24.07.29 自動印刷機対応範囲に修正

備考	容器名	印刷･ホットスタンプ 可能範囲
デザインにより、加工が困難な場合がございます。 詳細につきましては、担当営業までお問い合わせください。	SCI-100	株式会社三葵コーポレーション

展開図

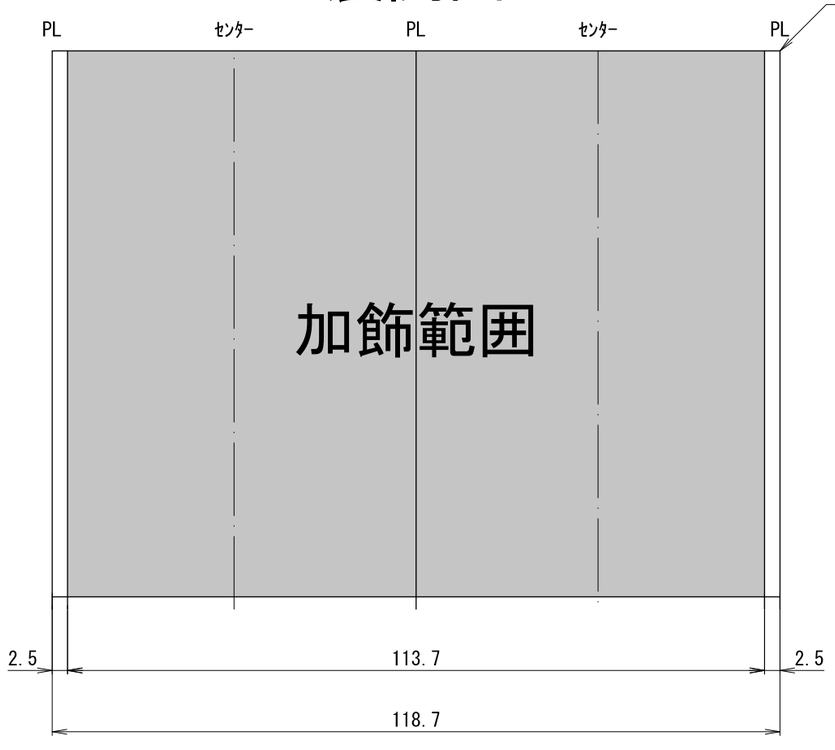
シルク印刷の場合は全周印刷ができません。
刷り始めと刷り終わりに5㎜の空きが必要です。
